NT - GEVEL ATELIER NO

BA G2410 SHIRLEY VILLAVICENCIO PIZANGO

Gebroeders De Smetstraat 47, 9000 Gent
Afd. 10, Sectie K - 44810, 0276/00X004 & 0276/00X005

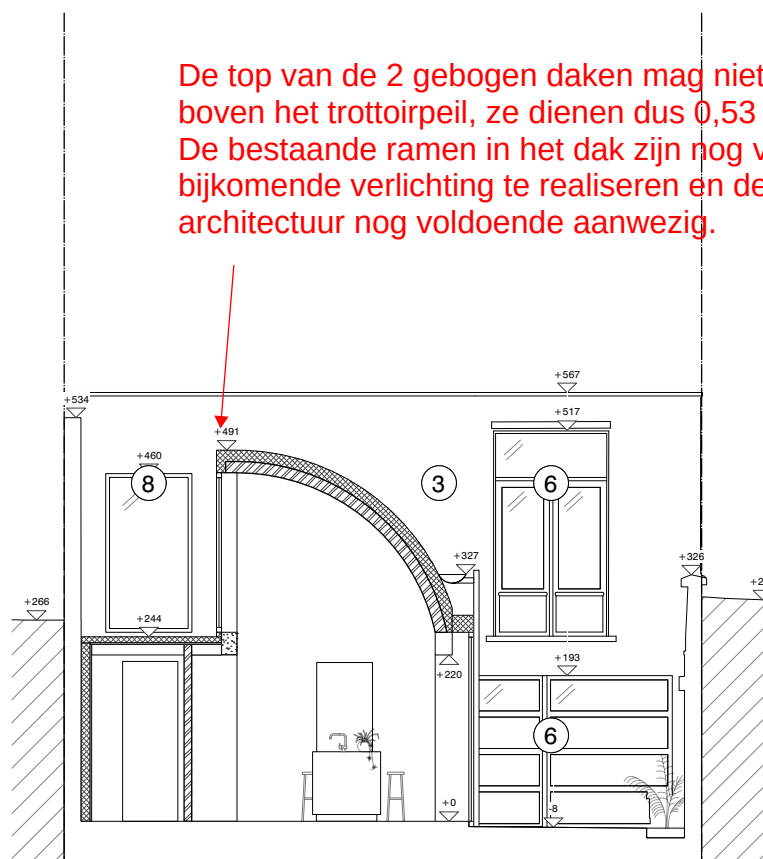
ZIE BIJZONDERE
VOORWAARDE(N)

De top van de 2 gebogen daken mag niet hoger reiken van 4,5 m
boven het trottoirpeil, ze dienen dus 0,53 m te worden verlaagd.
De bestaande ramen in het dak zijn nog voldoende hoog om
bijkomende verlichting te realiseren en de boogvorm is qua
architectuur nog voldoende aanwezig.
